Comune di Guardistallo
Provincia di Pisa

Regolamento Urbanistico

**RELAZIONE GEOLOGICA integrativa
AI SENSI DEL D.P.G.R. 53/R DEL 2011**

INTEGRAZIONI ALLE INDAGINI GEOLOGICO-TECNICHE DI SUPPORTO AL REGOLAMENTO URBANISTICO (Deposito n° 39 DEL 20.09.2013)
A SEGUITO DI PARERE DELL'UFFICIO TECNICO DEL GENIO CIVILE DI PISA
(Prot. n° 285192 del 06.11.2013)

Figura 1

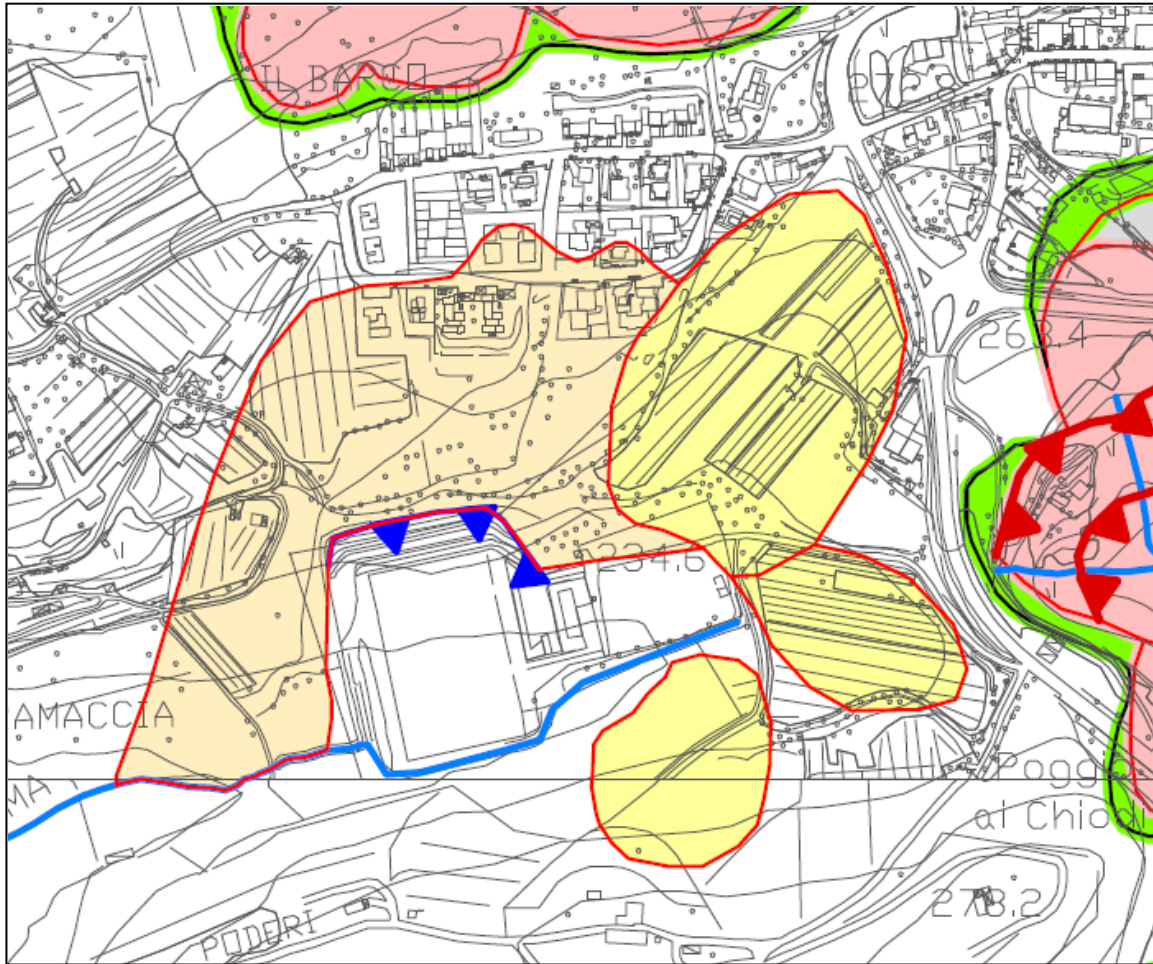
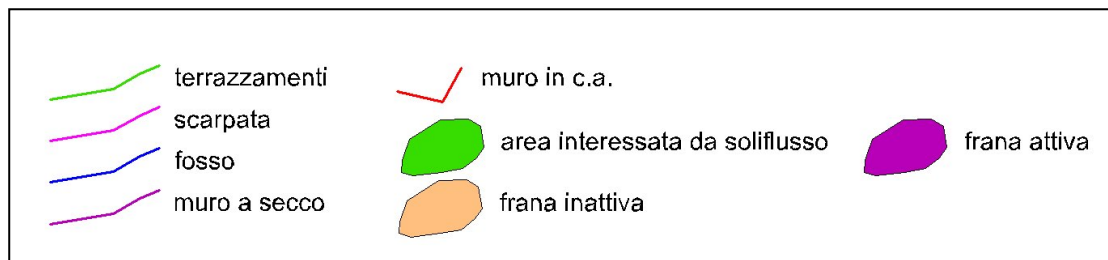
Precedentemente alla redazione dei tematismi del Regolamento Urbanistico è stato effettuato un nuovo rilevamento morfologico del territorio comunale di Guardistallo, al fine di evidenziare l'eventuale presenza di nuovi lineamenti e/o di confermare il quadro conoscitivo del 2003, illustrato nella *tavola 3 sostitutiva* del Piano Strutturale (marzo 2007). Il contesto morfologico è stato confermato con la sola eccezione di una prima area compresa tra Via dei Molini a nord e il campo sportivo a sud e di una seconda posta ad ovest dello stesso campo sportivo. Nella figura 1 è riportato uno stralcio della carta morfologica dell'area conseguente il rilevamento del 2007 (tav. 3 sostitutiva) mentre in figura 2 è riportato il risultato del rilevamento della stessa area effettuato nel giugno 2013. Risulta evidente come sia stata ridotta l'estensione dell'area soggetta a soliflusso, definendone inoltre in maniera più dettagliata il perimetro. In occasione del rilevamento del 2003 la zona si presentava abbandonata, incolta, ricoperta da un'incipiente vegetazione arbustiva, priva di qualsiasi regimazione; poco tempo dopo la parte occidentale dell'area è stata restituita alla sua naturale vocazione agronomica; il settore è stato liberato dalla vegetazione arbustiva, organizzato in una serie di terrazzamenti, dotato di opere di regimazione delle acque e piantumato in oliveto, oggi in produzione. Oggi l'area mostra una ritrovata situazione di equilibrio. E' pertanto esclusa la possibilità di una instabilità superficiale tipica del soliflusso. E' stata invece confermata la presenza del soliflusso nel settore orientale, compreso tra Via dei Molini e il campo sportivo in quanto ancora incolta, occupata da vegetazione e priva di regimazione. Il limite settentrionale è stato comunque ridotto, fatto coincidere con i muri di delimitazione della resede dei fabbricati. Le parti antropizzate riflettono infatti una situazione di stabilità conseguenti le opere di contenimento. E' infine stata mantenuta la porzione soggetta a soliflusso posta ad ovest del campo sportivo, definendone con maggior precisione il limite in conseguenza della base cartografica di maggior dettaglio oggi disponibile.

Figura 2 Modifica alla carta morfologica a seguito del rilevamento del 2013

IDC_02 Podere Fondone

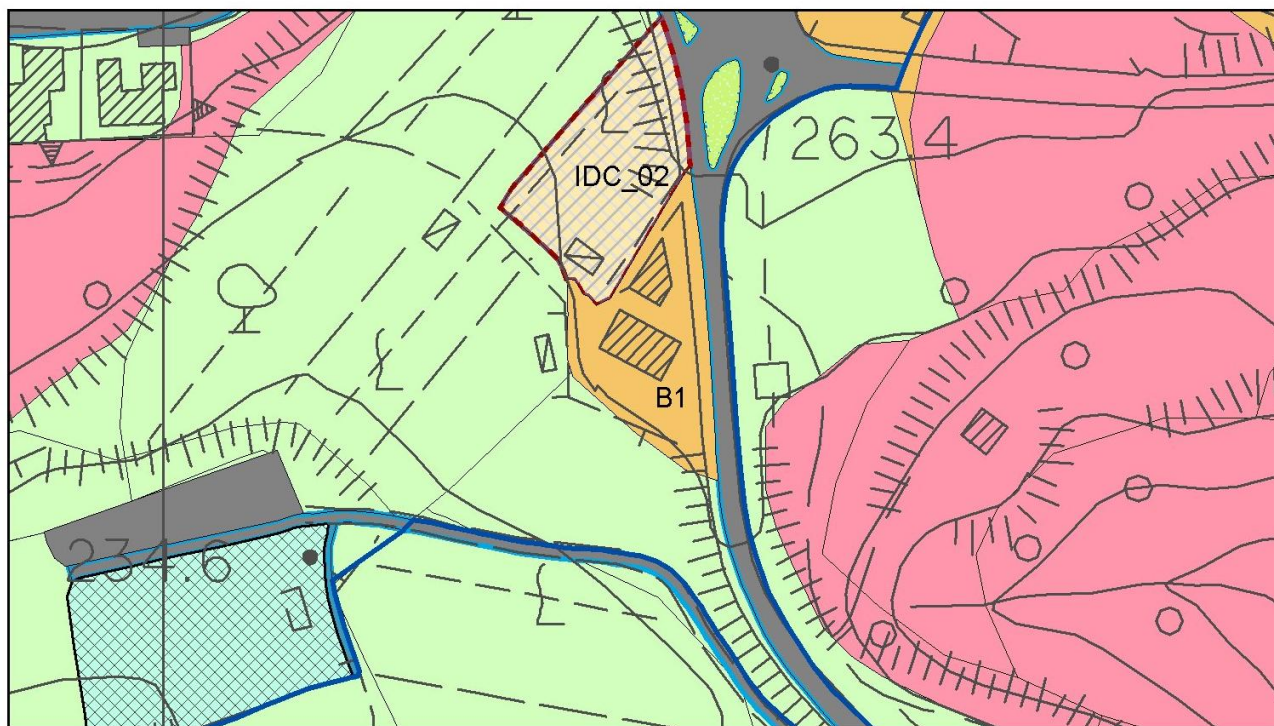
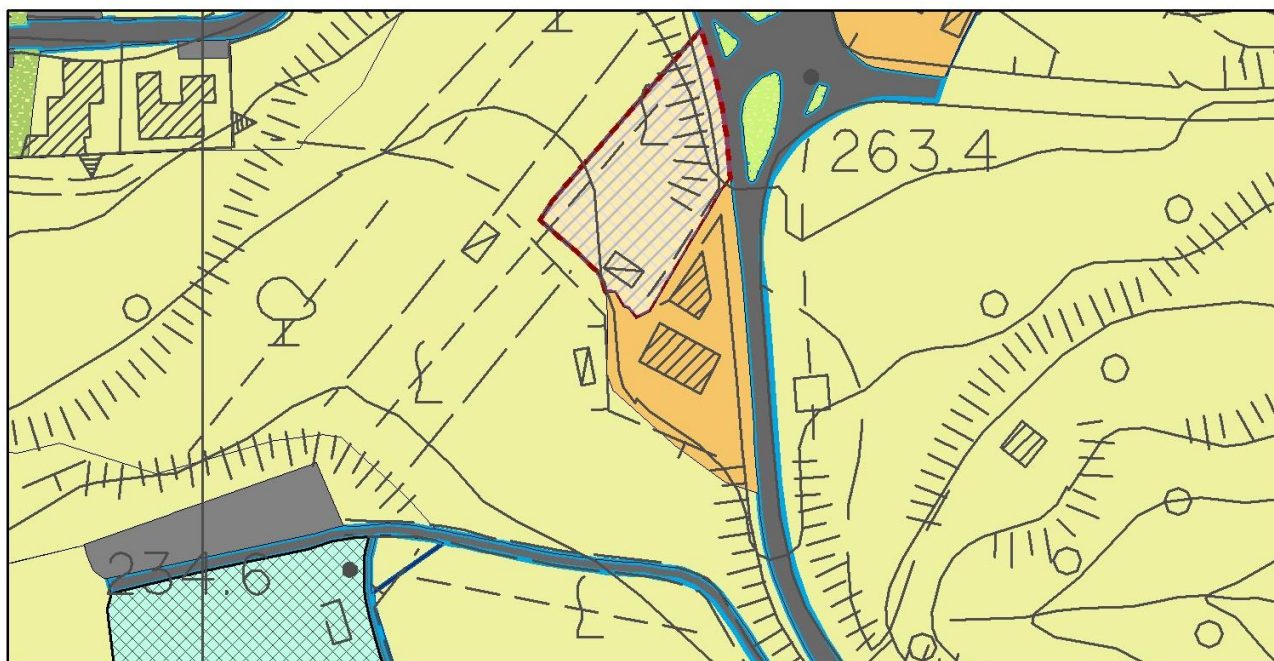
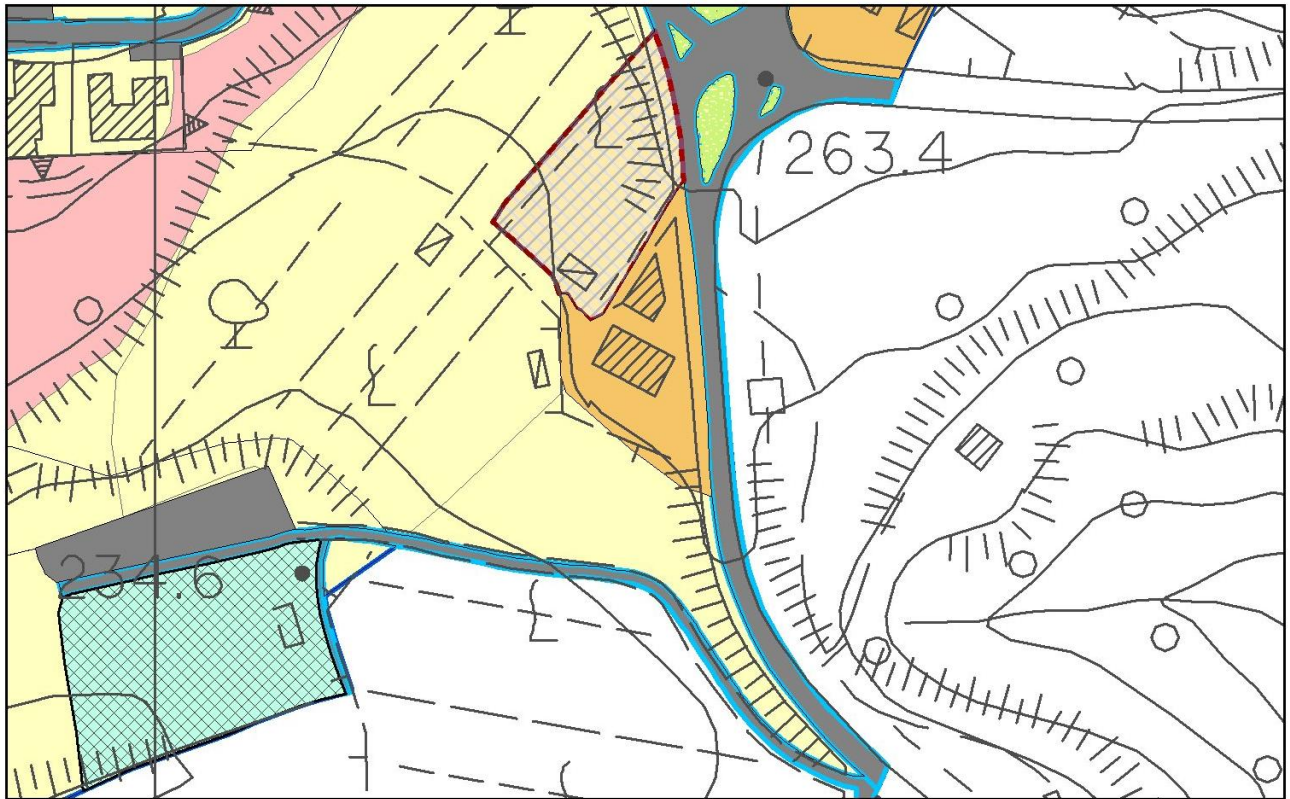
In merito alla **Scheda Id-01 Fondone** dell'UTOE G.2 Addizioni, modificata in **Scheda IDC_02**, si ritiene adeguato condizionare l'intervento oltre che a specifici studi geologico-tecnici, ad un'adeguata sistemazione e regimazione idraulica che tenga comunque conto della necessità di non modificare negativamente le condizioni ed i processi geomorfologici presenti nelle aree adiacenti. Viene inoltre presentata la **Scheda RQ_01 Area Enel** poiché a seguito della revisione della carta G.1 - Pericolosità Geomorfologica è stato eliminato l'areale classificato G.1 che risultava adiacente ad un'area classificata G.3 uniformando lo stesso alla classe G.2 assegnata al territorio circostante.

L'intervento risulta subordinato oltre che a specifici studi geologico-tecnici, ad un'adeguata sistemazione e regimazione idraulica che tenga conto della necessità di non modificare negativamente le condizioni ed i processi geomorfologici presenti nelle aree adiacenti.

RQ_02 Ex Pastificio Mocafo

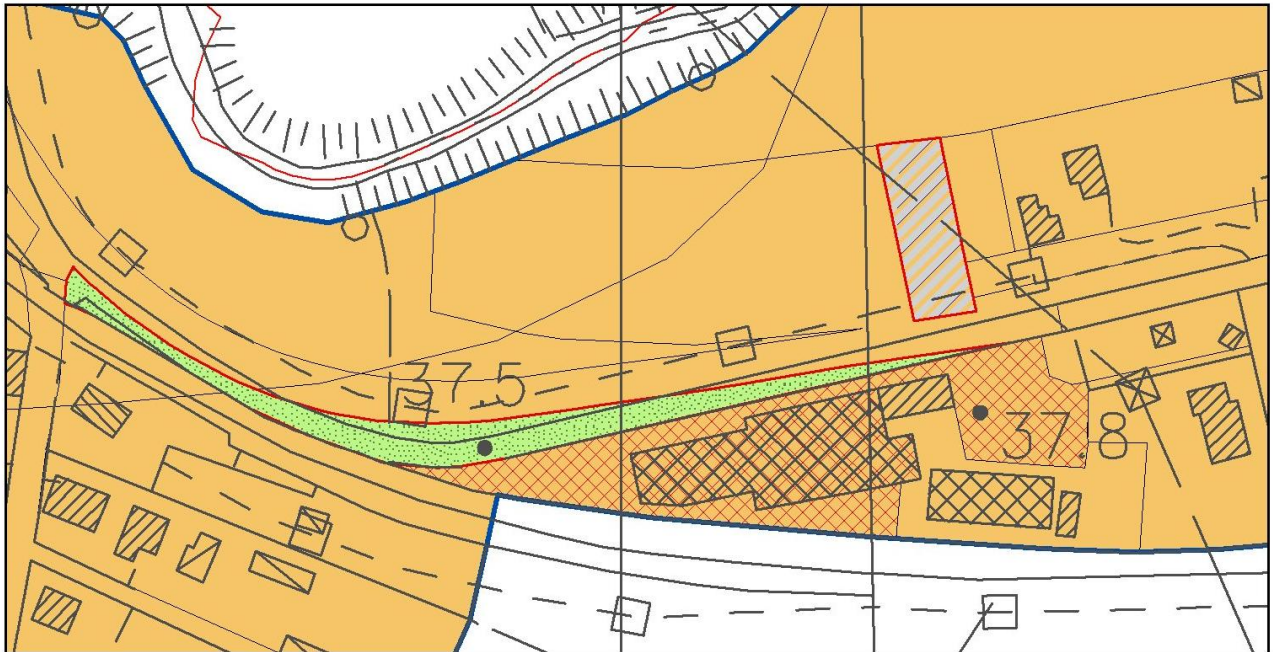
Nella scheda di fattibilità relativa l'intervento **RQ_02 ex Pastificio Mocaio** dell'UTOE Casino di Terra, in funzione della pericolosità idraulica era stata assegnata una fattibilità limitata (F4) all'edificato e condizionata (F3) ai parcheggi. Questo in considerazione di quanto indicato al punto 3.2.2.1.1 del DPGR 53/R. Considerato che la previsione urbanistica condiziona la realizzazione dei

parcheggi a quella dell'edificato, si ritiene adeguato assegnare la stessa classe di fattibilità alle due tipologie di intervento. Di seguito viene riproposta la Scheda Norma con la fattibilità modificata.

Grado di pericolosità geomorfologica	Grado di pericolosità idraulica	Grado di pericolosità sismica
	Fattibilità	Fattibilità	Fattibilità
	G.2	I.4	S.3
Edificato	F2	F4	F3
Parcheggio	F2	F4	F3
Verde	F1	F1	F1

La previsione edificatoria non è attuabile fino a quando non sarà effettuata la messa in sicurezza idraulica dell'area, per la quale sono stati già realizzati gli interventi ma non ancora collaudati, e sarà definita nuovamente la classe di pericolosità idraulica e l'eventuale battente idraulico.

UTOE G.04: TABACCAIA

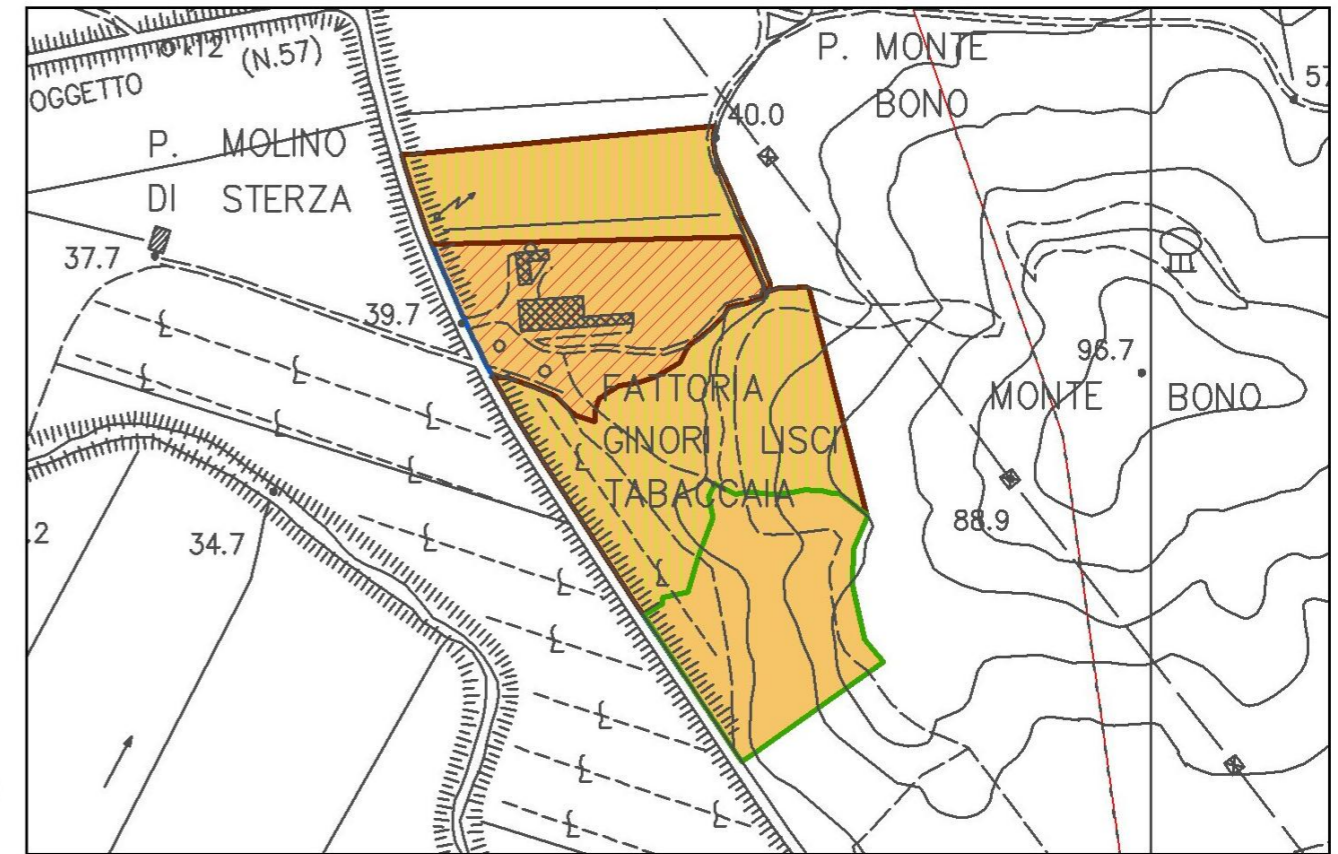
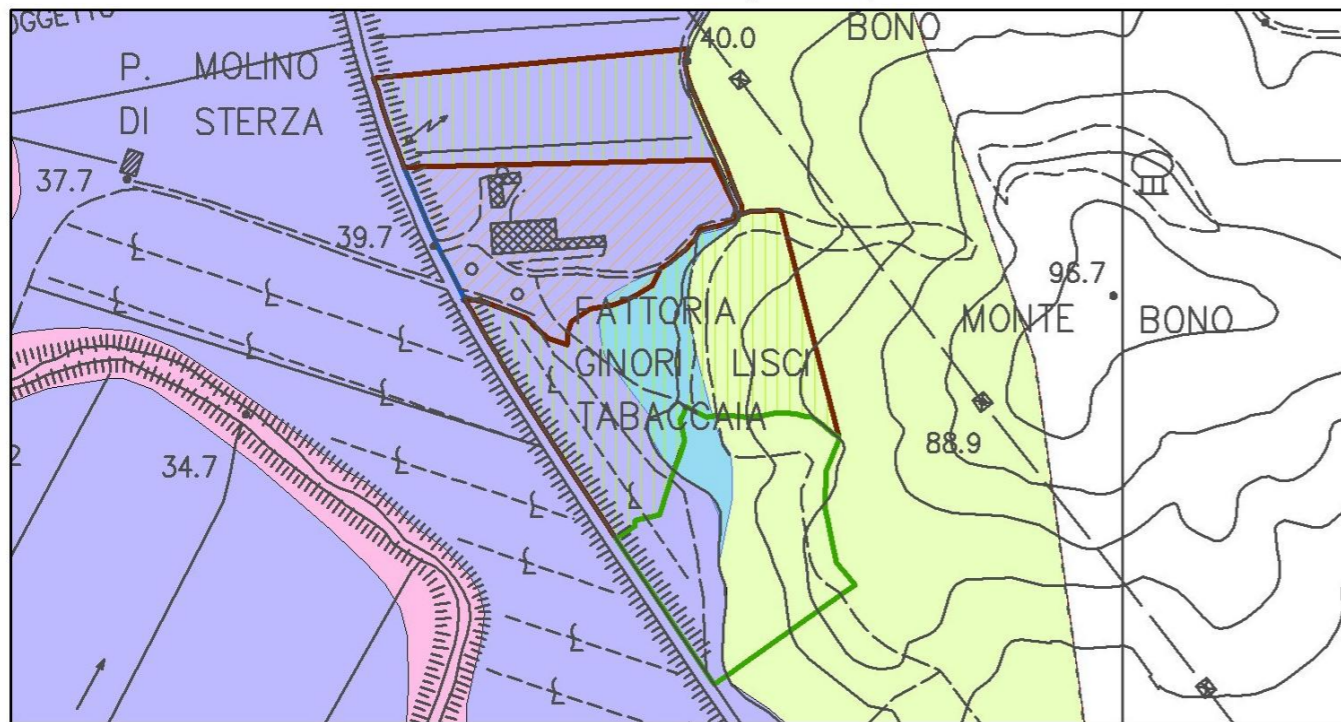
A seguito dell'esame dello studio idrologico idraulico di supporto all'intervento di pianificazione prodotto dallo Studio H.S. Ingegneria srl di Empoli, nell'Ottobre 2013 il Comitato Tecnico dell'Autorità di Bacino Toscana Costa ha evidenziato la necessità di integrare lo stesso

con valutazione degli scenari di allagabilità per eventi con Tr 30 anni. Allo stato di fatto gli studi non sono quindi ritenuti esaustivi a supporto della proposta di modifica del quadro conoscitivo del PAI. Considerato che in merito alla suddetta UTOE è pervenuta anche un'osservazione da parte della Regione Toscana relativa la zonizzazione della stessa che ha condotto l'Amministrazione comunale a modificare la zonizzazione delle previsioni dell'UTOE, è stato ritenuto funzionale non produrre i richiesti studi idraulici integrativi. Relativamente all'areale circostante la Tabaccaia, nella carta della pericolosità idraulica (tav. G2 sostitutiva) è stata quindi ripristinata la pericolosità conseguente la traduzione della pericolosità di cui alla tavola 7c del Piano Strutturale, integrata con le indicazioni del PAI di recente revisione, annullando la classificazione prevista ai sensi dello studio idraulico non omologato.

La scheda di fattibilità relativa la Tabaccaia allegata alla relazione geologica depositata è stata quindi sostituita con quella allegata alla presente nota. Questa tiene di conto solo del perimetro dell'UTOE turistica G.04, assegnando la fattibilità alle singole previsioni, senza indicarne la precisa localizzazione.

L'ubicazione delle previsioni e la loro attuazione sarà subordinata all'esecuzione degli interventi di messa in sicurezza, preventivi o contestuali all'attuazione delle opere stesse, definiti dallo studio idrologico-idraulico prodotto a supporto del futuro Piano Attuativo della Fattoria La Tabaccaia e omologato dalle strutture regionali competenti, come previsto dalla Legge Regionale 91/98, e tale da poter variare il quadro conoscitivo del PAI.
